改善箇所説明図

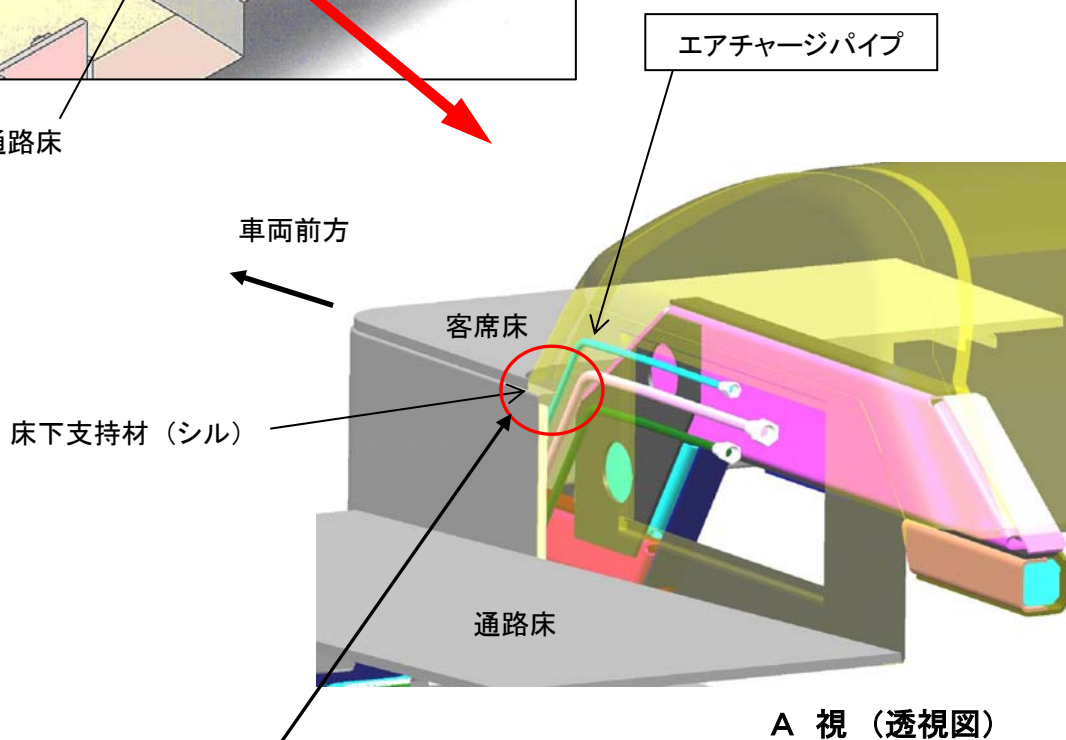
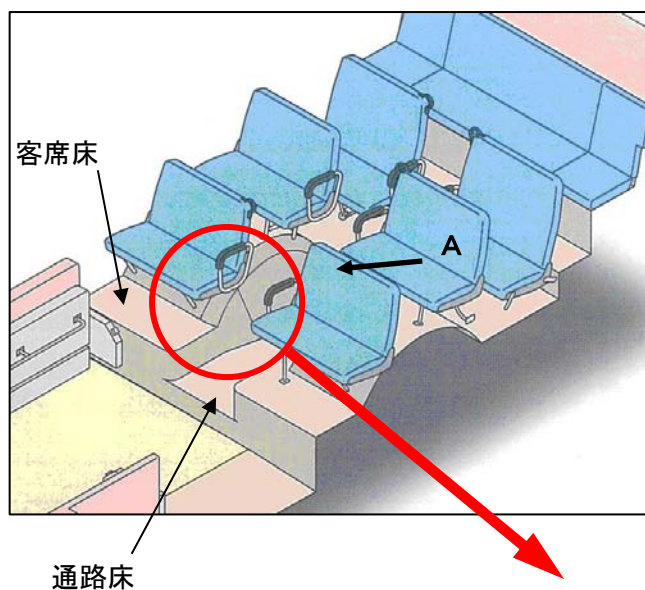
基準不適合発生箇所

エアチャージパイプの取り回しが不適切なため、当該パイプと床下支持材（シル）が干渉するものがある。そのため、そのままの状態で使用を続けると、車体の振動等により当該パイプが損傷し、エアが漏れ、警音器が作動せず、最悪の場合、制動力が低下するおそれがある。

改善措置の内容

全車両、当該パイプを対策品に交換する。
